Pratica n. PPT - 11 - 2019
Responsabile del Procedimento Settore Territorio e Infrastrutture –
Servizio Pianificazione territoriale e progettazione:
Arch. Massimo Agamennone Tel. 019.482295 int.236

Oggetto: RELAZIONE TECNICA per pratica DELCC/10/2019 "Aggiornamento 3/2019 del PUC per il settore 2 del DT2 ai sensi dell'art. 43 comma 5 della L.R. n. 36/1997 e ss.mm.ii. – Adozione Rapporto Preliminare per lo svolgimento della VAS ai sensi della LR 32/2012 – Adozione aggiornamento alla disciplina del territorio del DT2 del PUC e modifica scheda 2. Area Gavarry"

VARIANTE DI AGGIORNAMENTO

Stralcio planimetria P.U.C. aggiornato

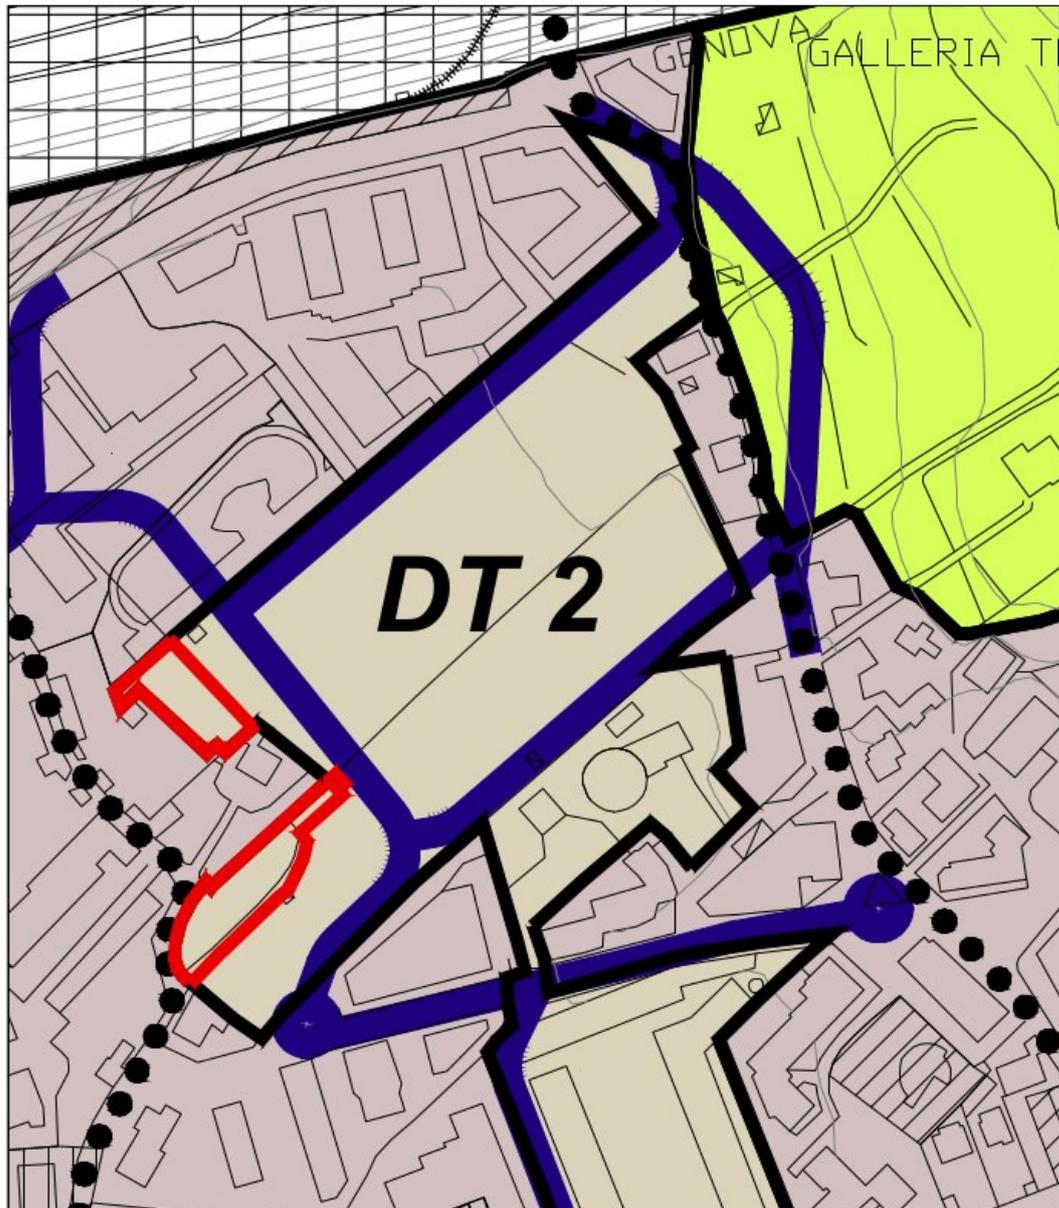
Il S.A. propone di modificare il perimetro del DT2 inserendo alcune porzioni di aree di sua proprietà.

Le nuove aree da aggiungere al DT2 sono rappresentate in perimetro rosso nelle seguente planimetria.

In questo modo il Settore 2 del PUC passerebbe da 27.250 mq. a 29.047 mq. e il DT passa da 36.00,00 mq. a 37.897,00 mq. senza però aumentare l'indice di fabbricabilità.
